**AVIS RELATIF À LA PROTECTION
CONTRE LES EVENTUELS EFFETS NOCIFS ET NUISANCES
PROVOQUÉS PAR LES RAYONNEMENTS NON IONISANTS
GÉNÉRÉS PAR DES ANTENNES ÉMETTRICES STATIONNAIRES**

Commune : ESTAIMPUIS - Exploitant : TELENET GROUP

Référence exploitant : HT1783P

Rapport n° 2544 / 2024

Vue d'élévation/Photo des antennes :

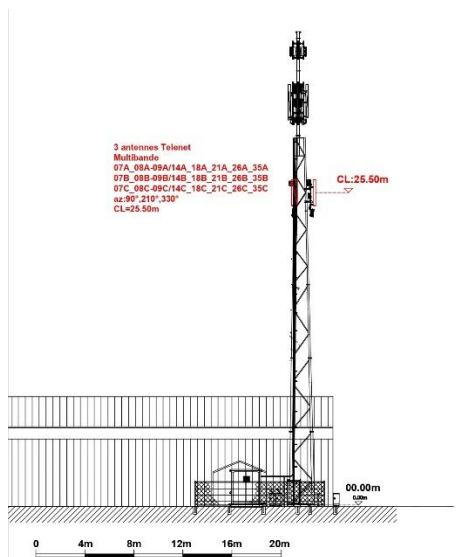
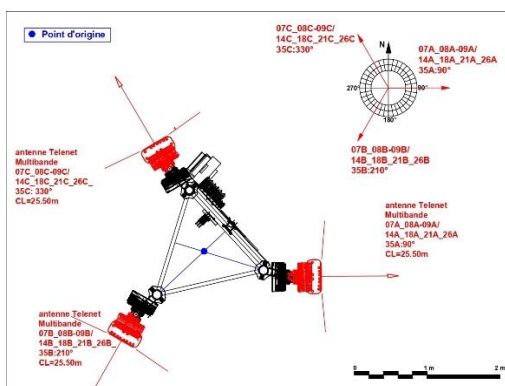
La description présentée ci-dessous a été établie à partir d'éléments (photographies, plans des antennes et de leur support ainsi qu'un ou plusieurs plans de la zone autour de l'installation) extraits de la déclaration de l'exploitant. Elle fournit un aperçu de la situation géographique et des lieux alentour. Les plans en projection verticale de la figure 1 indiquent la localisation des lieux de séjour (LS) situés dans un certain rayon autour des antennes référencées dans le paragraphe 2.

Signalons que les plans des antennes et de leur support repris dans ce paragraphe ne concernent que l'installation de l'exploitant mentionnée dans le paragraphe 2. Les autres installations éventuellement présentes sont mentionnées dans le paragraphe 5.

Figure 2 : Vue en plan des installations d'antennes dans un rayon de 300 mètres autour de l'installation faisant l'objet de la demande d'avis

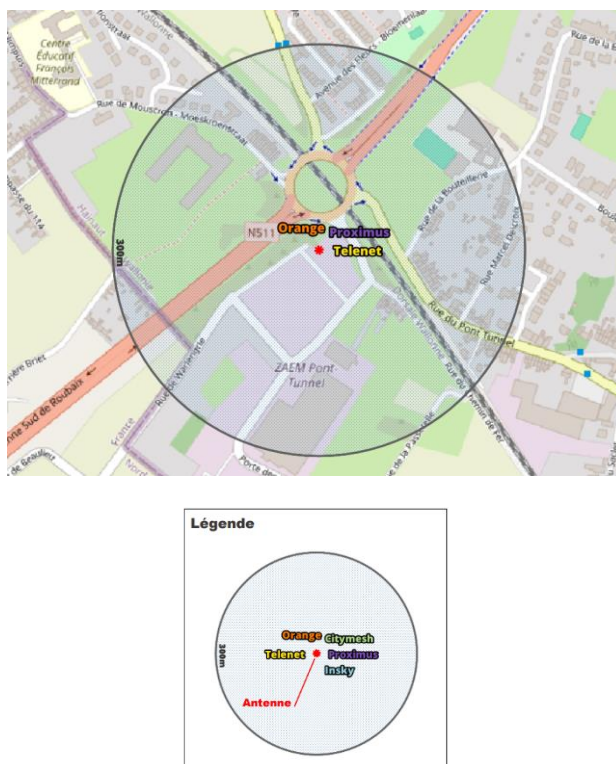
Le plan en projection verticale de la figure 2 indique la localisation des installations d'antennes émettrices stationnaires visées par le décret et situées dans un rayon de 300 mètres autour de l'installation référencée dans le paragraphe 2 et localisée au centre du cercle. Les données de localisation de ces antennes et les avis correspondant sont accessibles via le cadastre en ligne des antennes émettrices stationnaires⁶. Les installations prises en compte dans l'évaluation du respect de la limite cumulative sont les installations d'antennes émettrices déclarées en service par l'exploitant à la date du présent avis, à l'exception de l'installation référencée dans le paragraphe 2 et éventuellement d'autres installations ayant fait l'objet d'une demande d'avis à la même date et qui sont situées à l'intérieur de la zone de 300 mètres de rayon.

- il y a au plus 4 installations d'antennes émettrices stationnaires présentes dans la zone d'évaluation de 300 mètres de rayon représentée dans la figure 2, y inclus l'installation référencée dans le paragraphe 2 : la limite cumulative définie à l'article 4, §2 du décret est nécessairement respectée dans les lieux de séjour à l'intérieur de la zone d'évaluation de 300 mètres de rayon ;

- b) il y a exactement 5 installations d'antennes émettrices stationnaires présentes dans la zone d'évaluation de 300 mètres de rayon représentée dans la figure 2, y inclus l'installation référencée dans le paragraphe 2 et il existe, pour 3 ou 4 de ces installations, un avis attestant le respect de la limite abrogée de 3 V/m : la limite cumulative définie à l'article 4, §2 du décret est nécessairement respectée dans les lieux de séjour à l'intérieur de la zone d'évaluation de 300 mètres de rayon ;

- c) dans tous les autres cas, il a été vérifié que la limite cumulative définie à l'article 4, §2 du décret n'est pas dépassée dans les lieux de séjour sur base du nombre d'installations localisées dans la zone d'évaluation de 300 mètres de rayon représentée dans la figure 2, de leur localisation ainsi que des données inscrites dans la figure 1 et au paragraphe 4 du présent avis et dans les avis attestant le respect de la limite par installation ou de la limite abrogée de 3 V/m relatifs aux autres installations reprises dans la figure 2.

Compte tenu des considérations ci-dessus, il apparaît que l'intensité du rayonnement électromagnétique généré, dans les lieux de séjour situés dans un rayon de 300 mètres autour de l'installation référencée dans le paragraphe 2, par l'ensemble des antennes émettrices stationnaires de l'ensemble des exploitants du même site d'antennes émettrices stationnaires respecte la limite fixée à l'article 4, § 2 du décret.
